监理通知单

工程名称：衢州杭泰柯城 160WM 光伏发电项目

编号： QZHT-ZHJL-ZL007

事由：关于 15MW 光伏桩基拆模后检查出现裂缝问题；

衢州杭泰柯城160MW光伏生态园
升压站北15MW光伏区桩基
拆模后检查
2017年3月26日

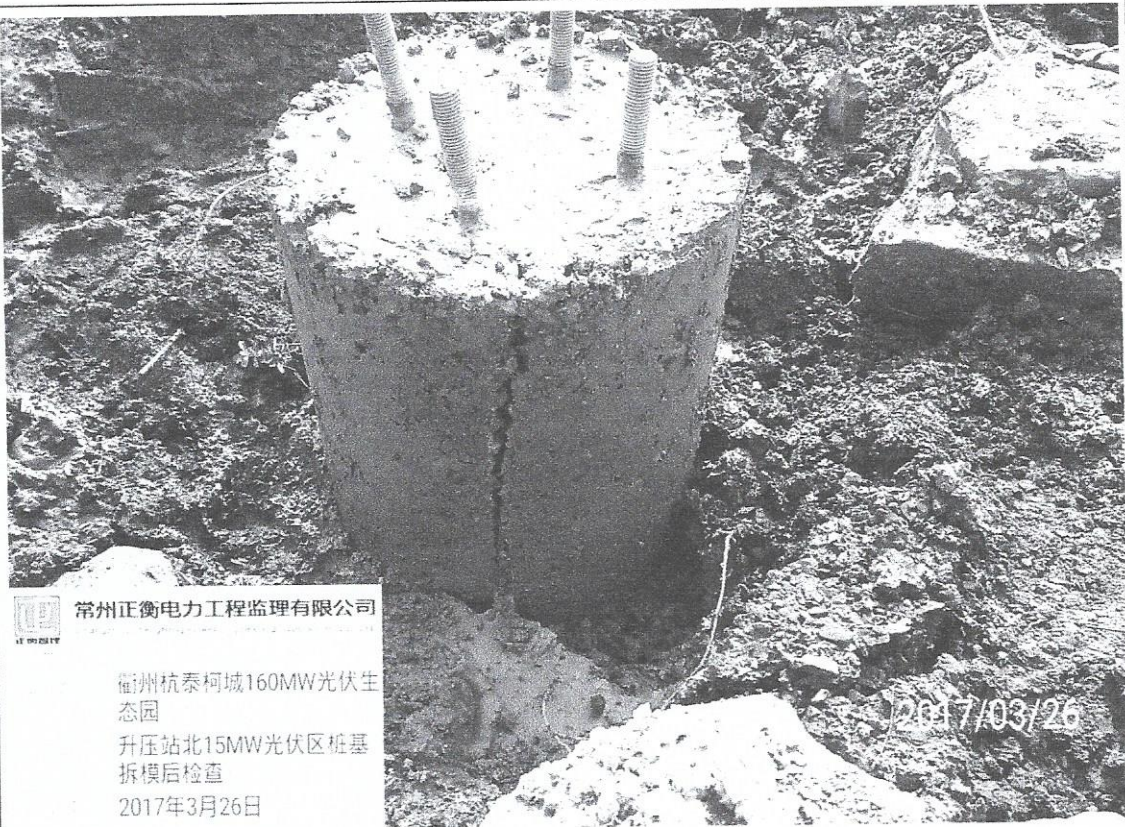
内容：上午监理在现场巡视检查光伏区，在桩基模板拆除后检查中发现一桩基拆模后裂缝较大，为了保证工程质量要求中易建设公司拔掉这个桩基，重新浇筑，出现此问题主要是桩基浇筑振捣不符合要求，振捣中有漏振，要求中易建设公司把好振捣这道工序，专人负责不用再出现类似质量问题。

中易建设公司接到通知后立即整改，并回复。
